Prosjekt KU Mauranger 2	Prosjektnummer / prosjektleder 10219172 / Jan-Petter Magnell	Dato Rev. 01 25.11.2022
Kunde Statkraft Energi AS	Utarbeidet av Halvard Kaasa	Kontrollert av Kjell Huseby

Mauranger 2

Nærmere vurdering av konsekvenser ved nytt utløp i sjøen

Figur 3-10 Sum vanntilførsel til fjorden før og etter utbygging av Mauranger 2, byggetrinn 2

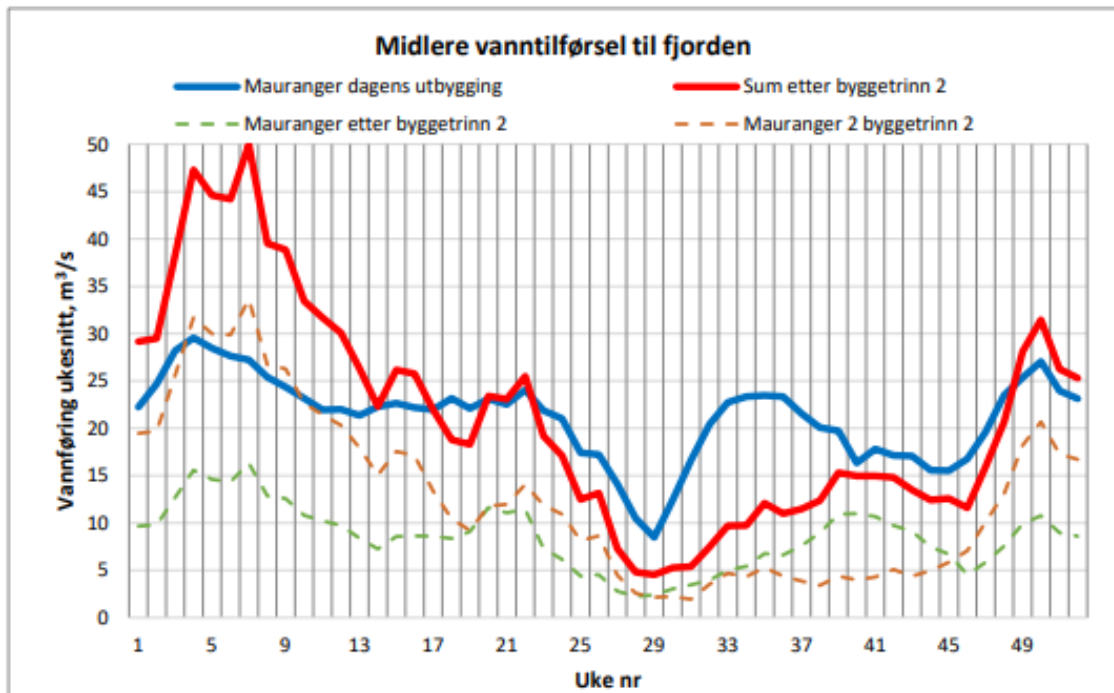
Som nevnt over vil fordelingen av vann over året bli betydelig endret ved at vannføringene sommerstid fra kraftverkene blir mindre. Dette betyr at påvirkning av kaldt brevann innerst i Austrepollen blir betydelig mindre enn i dag (se Figuren under hentet fra konsesjonssøknaden).

Samlet betyr dette i at påvirkningen av kaldt vann innerst i Austrepollen vil avta, ved at temperaturene i vekstsesongen kan bli noe høyere og belastningen med partikler fra brevannet noe mindre.

Nytt utløp i fjorden (Mauranger 2) utenfor terskelen i Austrepollen har trolig liten effekt på økologiske forhold. For det første fordi hovedmengden av ferskvann blir tilført fjorden sent på høsten og om vinteren da produksjonen i fjorden er lav, og dernest fordi vannføringene fra Mauranger 2 i produksjonsperioden om sommeren og utover høsten er beregnet å bli lave. Middelvannføringen i denne perioden fra Mauranger 2 svinger i snitt rundt 5 m³/s.

Dette betyr at temperaturpåvirkningen og tilførsel av breslam i denne perioden reduseres, og at sjøtemperaturen kan øke litt. Om det blir noen effekt om sommeren for marin økologi så er det i positiv retning.
